Duurzame Polder (tussen 's-Hertogenbosch en Oss)

Toetsingsadvies over het milieueffectrapport

10 maart 2025 / projectnummer: 3737

Figuur 1: Grenzen van de Duurzame Polder tussen 's Hertogenbosch en Oss (bron: Quickscan milieu).

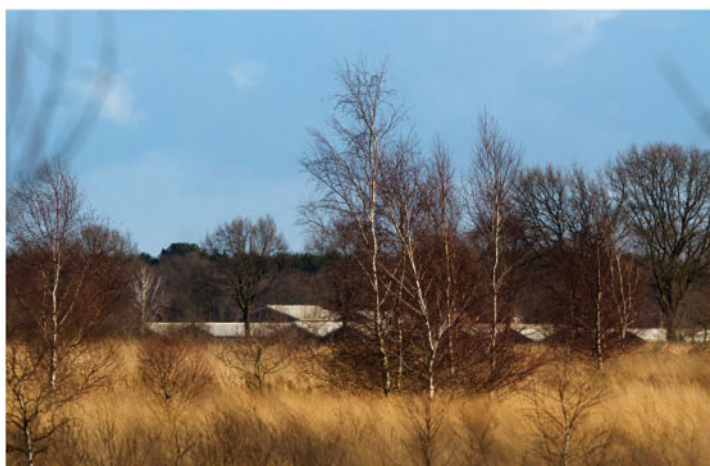
De gemeenten 's-Hertogenbosch en Oss willen in de 'Duurzame Polder' tussen beide steden een windturbinepark mogelijk maken. Daarnaast zijn er voor het gebied tussen beide stadsranden andere opgaven, zoals voor waterkwaliteit, landbouw, biodiversiteit en recreatie. De keuze is gemaakt om een voorkeursalternatief voor de inrichting van de polder met turbines vast te leggen in een 'intergemeentelijk programma'. Voordat de beide gemeenten hierover besluiten zijn de milieugevolgen van verschillende plaatsingszones onderzocht en vergeleken in een milieueffectrapport (hierna: MER).
